Parecer nº 32/IEF/NAR POUSO ALEGRE/2026

PROCESSO Nº 2100.01.0017715/2025-02

PARECER ÚNICO

6. PLANO DE UTILIZAÇÃO PRETENDIDA		
Uso a ser dado a área	Especificação	Área (ha)
Infraestrutura	Construção de um barramento no Ribeirão Pedra Preta	2,7300

FIGURA 01: Planta topográfica da Fazenda São Bento, Bairro Palmital, município de Careaçu/MG, contemplada neste parecer.

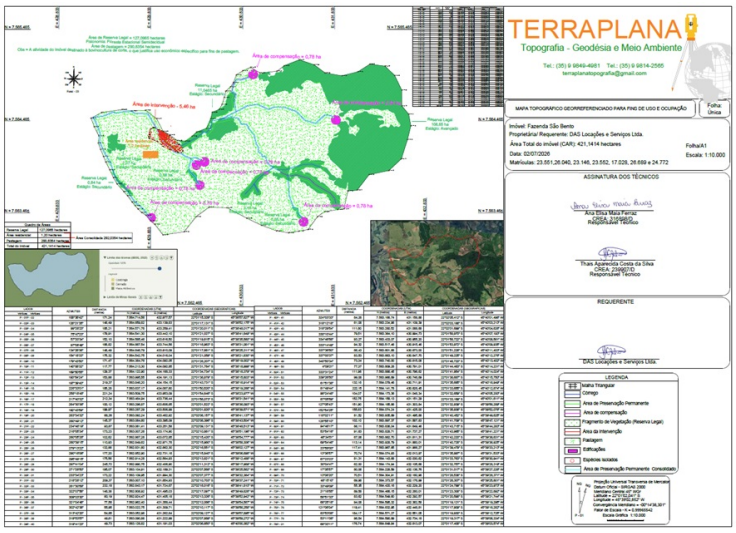
A planta topográfica representa a realidade atual da propriedade, tendo sido elabora no DATUM SIRGAS 2000 e as coordenadas geográficas ali indicadas, foram conferidas em campo, sendo consideradas satisfatórias.

FIGURA 13: Planta topográfica da Fazenda São Bento, com indicação das áreas de compensação ambiental (cor rosa), município de Careaçu/MG.

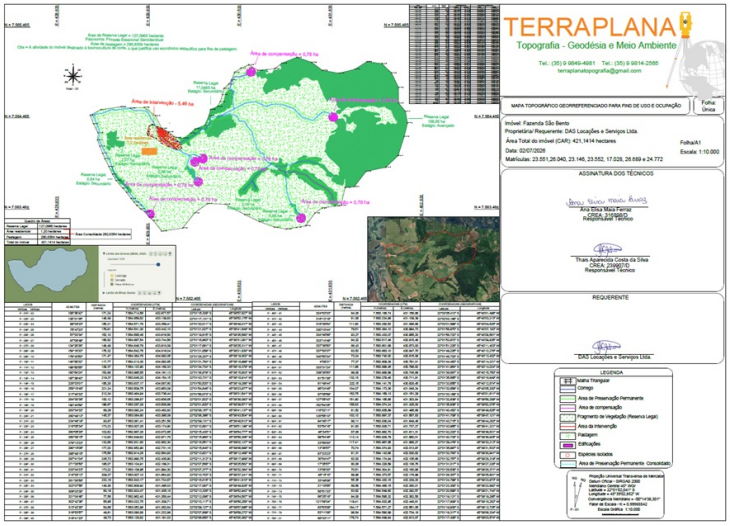
Foi apresentado como medida compensatória, pela intervenção em APP, a recomposição de sete áreas, na Fazenda São Bento, totalizando 05,46,00 ha, consideras áreas de preservação permanente de nascentes, através do plantio de 3.402 (três mil quatrocentas e duas) mudas de espécies nativas da região, no espaçamento 4,0 x 4,0 m, coordenadas geográficas (UTM) 431.154 E / 7.563.257 S (nascente 6) ou 431.604 E / 7.563.640 S (nascente 5) (Datum: SIRGAS 2000/Fuso: 23 K) e descritas no PRADA de responsabilidade técnica da Tecnóloga em Gestão Ambiental Thais Aparecida Costa da Silva, CREA-MG 239.907/D, ART Obra / Serviço n°. MG20253924881 e da Engenheira Agrônoma Ana Elisa Maia Ferraz, CREA-MG 316898/D, ART Obra / Serviço n°. MG20253924518. Os locais estão recobertos por gramínea exótica rasteira e árvores isoladas nativas vivas, não estão isolados por cerca de arame em sua totalidade.

Somos de parecer favorável à medida compensatória apresentada pela intervenção ambiental em APP, por esta estar em conformidade a Legislação (Resolução nº. 369/2006) e se encontrar dentro de área de preservação permanente e dentro da área de influência do empreendimento.
